## Serie U (06, 08)

3 de diciembre de 2025

- Número de modelo: El cuerpo de filtro y regulador y lubricador de serie U(06, 08).
- Motivo del cambio: Mejora la capacidad de resistencia corrosiva. Por favor mire siguiente resultado de la prueba de niebla salina por 48 horas.

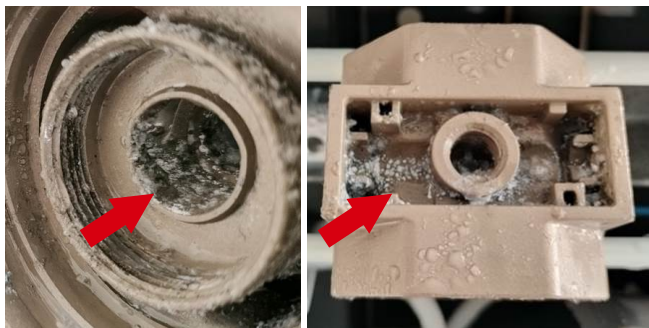
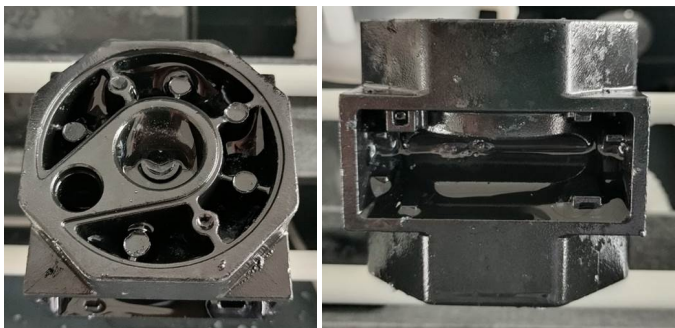
### El cuerpo de pintura al horno

### El cuerpo de electrodeposición

- Contenido del cambio:
  - El cuerpo de pintura al horno se cambia al cuerpo de electrodeposición.
  - El color dorado se cambia al color negro. Mire siguientes imagenes para el cambio.
- La fecha de implementación: El cambio no afecta los tamaños y la funcionamiento de producto, los productos existentes en stock se siguen vendiendo hasta agotarlos. El cambio se implementaría a finales de marzo de 2026.
- Otro: Si tiene las consultas relacionado con el cambio, por favor contacte el representante de ventas.
